Oggetto: Riscontro proposta n. 12 – Forum 3 – Centro Storico – Illuminazione sopra il Ponte di Tiberio.

DELIBERA DI APPROVAZIONE DELLA PROPOSTA DEL FORUM DELIBERATIVO

Illuminazione sopra il Ponte di Tiberio

Simulazione illuminotecnica

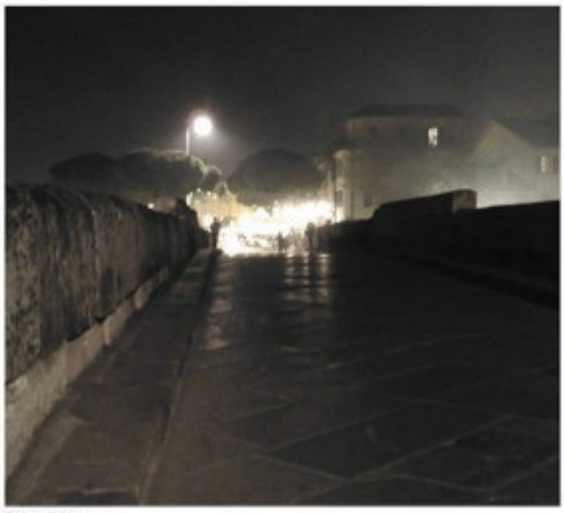
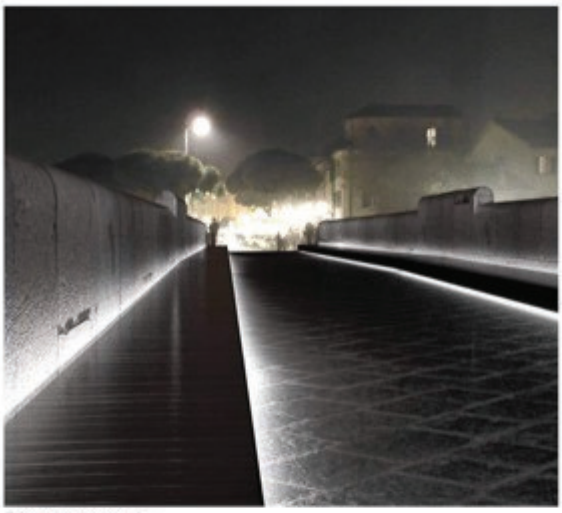
Tali verifiche hanno evidenziato l'assenza di punti di derivazione nelle immediate vicinanze, rendendo necessaria la realizzazione di nuovi percorsi impiantistici, con conseguenti difficoltà esecutive, interferenze con il bene sottoposto a tutela monumentale, archeologica e paesaggistica.

La realizzazione di una struttura a copertura dei camminamenti laterali del Ponte risulterebbe poco coerente con i principi di conservazione e minimo intervento che hanno guidato l'intera progettazione autorizzata dalla Soprintendenza Archeologia, Belle Arti e Paesaggio per le Province di Ravenna, Forlì-Cesena e Rimini, e sviluppata in costante confronto con quest'ultima.

La passeggiata è inoltre caratterizzata da pendenze e variazioni altimetriche non uniformi, che renderebbero particolarmente complessa la posa di una struttura lignea continua. Tale condizione potrebbe compromettere la precisione esecutiva, la regolarità delle finiture e il corretto raccordo della struttura con le superfici esistenti, con il rischio di ottenere un risultato non pienamente coerente con le caratteristiche architettoniche e monumentali del manufatto.

Si evidenzia, infine, che l'esigenza di migliorare le condizioni di sicurezza e fruibilità della passeggiata è già stata affrontata in fase di esecuzione dei lavori, attraverso la previsione di interventi supplementari rispetto al progetto originario, recentemente realizzati. In particolare, sono stati sostituiti e integrati gli attuali proiettori a servizio del percorso, anche nella porzione centrale del Ponte.

La soluzione progettuale ha previsto l'installazione di due nuovi proiettori per ciascun lato della passeggiata, utilizzando i punti di installazione già esistenti: un palo sul lato del Borgo S. Giuliano e un supporto presente sulla facciata di un edificio sul lato del centro storico. La disponibilità di tali punti di installazione ha consentito di privilegiare una soluzione di illuminazione dall'alto, particolarmente efficace nel favorire una

distribuzione uniforme della luce lungo il percorso e limitare la formazione di zone d'ombra sul piano di calpestio, senza rendere necessaria l'introduzione di nuovi supporti e cavidotti sul manufatto monumentale.

I nuovi apparecchi, dotati di ottiche con sistemi di sagomatura del fascio luminoso, consentiranno inoltre di ottimizzare la distribuzione della luce lungo l'intero sviluppo della passeggiata, incrementando i livelli di illuminamento orizzontale e migliorando complessivamente la visibilità e la fruibilità del percorso.
